1	3601-277468	Garlock IFG 5500			Messerschnitt			
Pos.	Artikelnummer	Material			Bemerkung			
Das Urheberrecht der Zeichnung verbleibt bei Kubo Tech AG. Die Zeichnung darf ohne unser Einverständnis weder nachgebildet noch kopiert oder Dritten zugänglich gemacht werden.		Änderungen an dieser Zeichnung dürfen nur im CAD- Programm erfolgen.	Massstab 1:5	Massabweichungen für Stanzteile ähnlich DIN 7715 / 5 Klasse P2	Fehlerklassifizierung für Gummiformteile und -profile nach Kubo Tech Norm 5000, Entwurf April 1996			
					Ersatz durch			
					Ersatz für			
					Gezeichnet	02.10.18	PFR	
					Geprüft	02.10.18	SES	
Dichtungen # 350 x 350 / 450 x 450 x 3 mm				Nach DIN 28091 / 1 und DIN 7715 / 5	Konform			
					Freigabe			
		Kubo Tech AG Im Langhag 5 CH-8307 Effretikon			Tel.: 052-354 18 18 Fax.: 052-354 18 88 E-Mail: info@kubo.ch		38317-a	A4

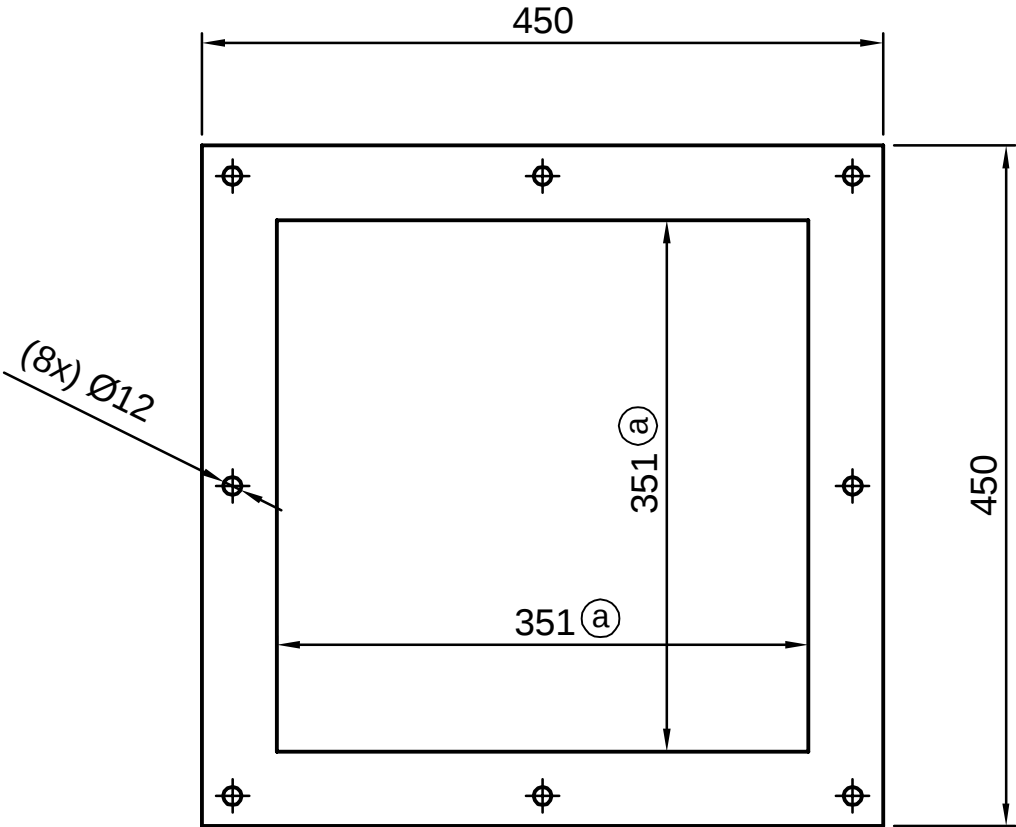
Index	Aenderung	Datum	Visum	Freigabe
(a)	Innen von 350 x 530 auf 351 x 531 mm und Dicke von 2 auf 3 mm geändert	17.05.22	PFR	SES
○

Dicke: 3 mm (a)
